**AVIS RELATIF À LA PROTECTION
CONTRE LES EVENTUELS EFFETS NOCIFS ET NUISANCES
PROVOQUÉS PAR LES RAYONNEMENTS NON IONISANTS
GÉNÉRÉS PAR DES ANTENNES ÉMETTRICES STATIONNAIRES**

Commune : HERSTAL - Exploitant : ORANGE

Référence exploitant : 205L1_1/30107L1_1/40107L1_1/50107L1_1

Rapport n° 2678 / 2025

Figure 1 : Vue en plan des lieux de séjour et des points de contrôle

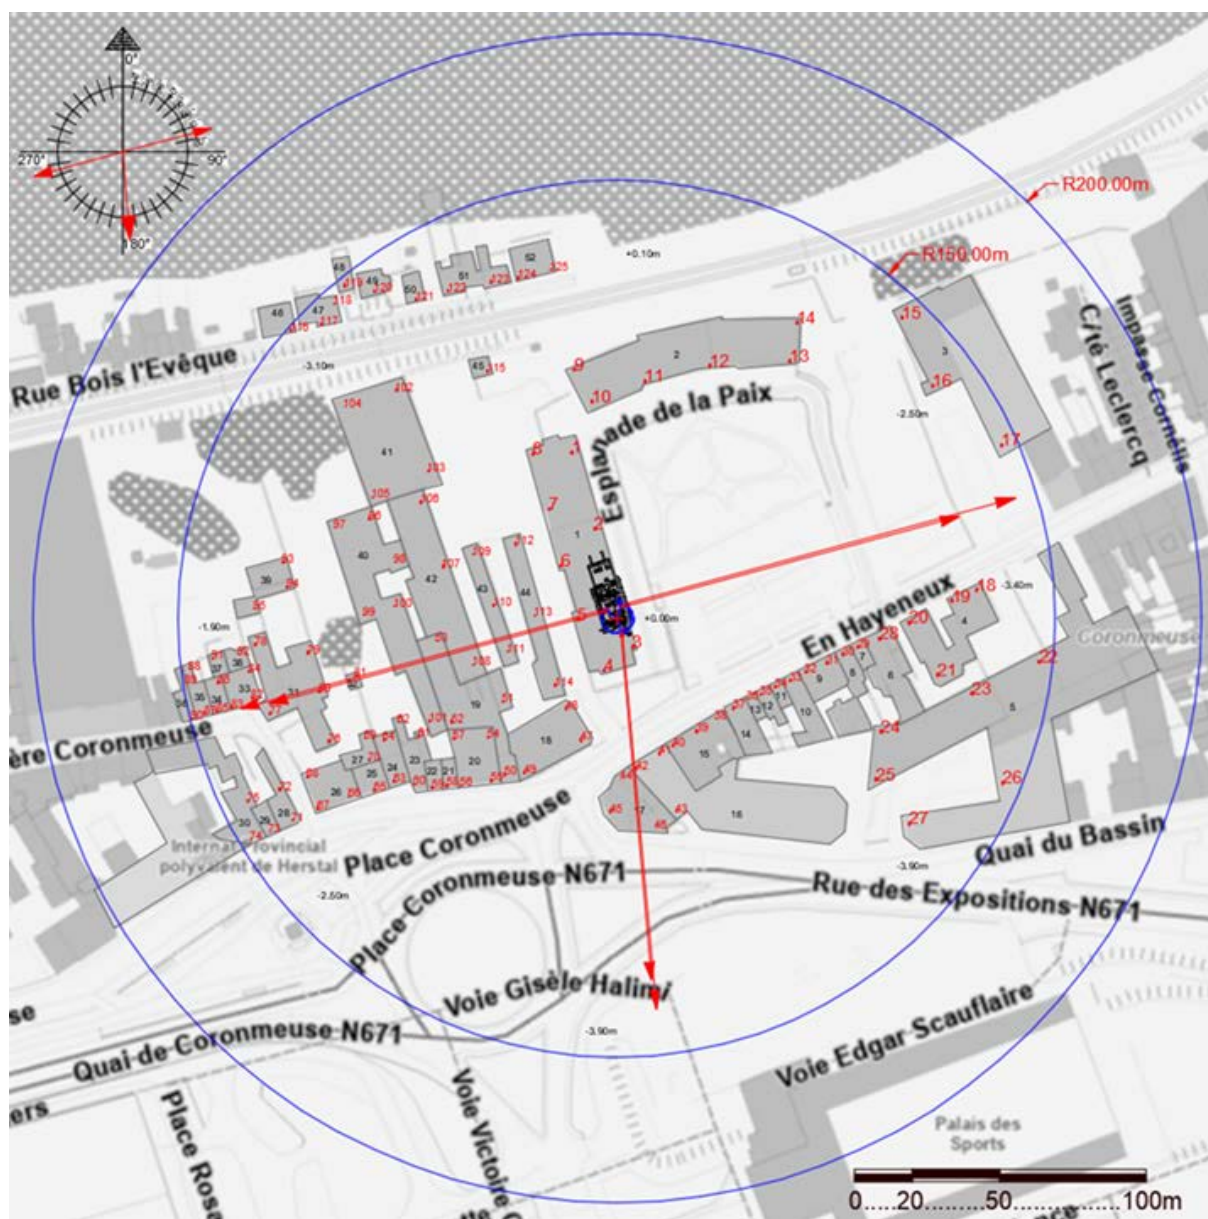
Les fréquences d'émission, la puissance rayonnée par chacune des antennes et leur gain permettent de déterminer le rayon de la zone à analyser. Tout dépassement de la limite par installation est exclu en dehors de cette zone. Le tableau 2 reprend les 35 LS² pour lesquels l'indice d'exposition est le plus élevé. Les différentes colonnes indiquent :

- le numéro du point de contrôle repris sur un des plans de la figure 1;
- le numéro du LS dans lequel se trouve le point de contrôle de la 1^{ère} colonne ;
- l'atténuation d'obstacle prise en compte pour le calcul de l'indice d'exposition dans le LS ;
- le résultat du calcul de l'indice d'exposition.

En ce qui concerne les antennes de l'installation mentionnées dans le tableau 1, la distance maximale à laquelle la limite pourrait être atteinte, à l'extérieur, est égale à 97,3 m. S'il n'y a pas de LS à une distance inférieure, les antennes respectent forcément la limite d'immission.

Dans le cas des LS situés à l'intérieur des bâtiments, une atténuation d'obstacle est prise en compte et il en résulte que la distance maximale à laquelle la limite pourrait être atteinte se réduit à 70,2 m.

Figure 2 : Vue en plan des installations d'antennes dans un rayon de 300 mètres autour de l'installation faisant l'objet de la demande d'avis

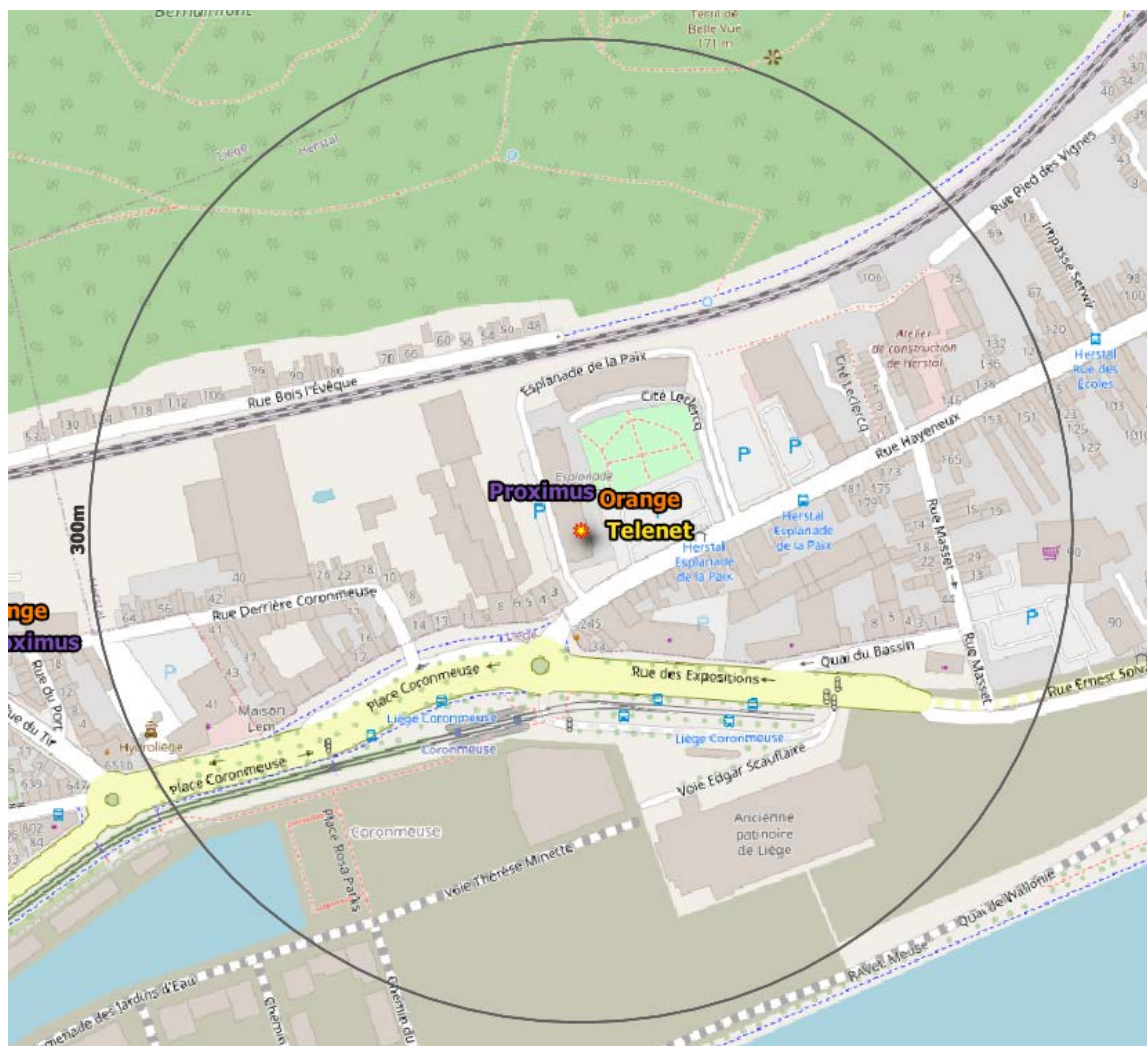
Le plan en projection verticale de la figure 2 indique la localisation des installations d'antennes émettrices stationnaires visées par le décret et situées dans un rayon de 300 mètres autour de l'installation référencée dans le paragraphe 2 et localisée au centre du cercle. Les données de localisation de ces antennes et les avis correspondant sont accessibles via le cadastre en ligne des antennes émettrices stationnaires⁸. Les installations prises en compte dans l'évaluation du respect de la limite cumulative sont les installations d'antennes émettrices déclarées en service par l'exploitant à la date du présent avis, à l'exception de l'installation référencée dans le paragraphe 2 et éventuellement d'autres installations ayant fait l'objet d'une demande d'avis à la même date et qui sont situées à l'intérieur de la zone de 300 mètres de rayon.

Compte tenu des considérations ci-dessus, il apparaît que l'intensité du rayonnement électromagnétique généré, dans les lieux de séjour situés dans un rayon de 300 mètres autour de l'installation référencée dans le paragraphe 2, par l'ensemble des antennes émettrices stationnaires de l'ensemble des exploitants du même site d'antennes émettrices stationnaires respecte la limite fixée à l'article 4, § 2 du décret.
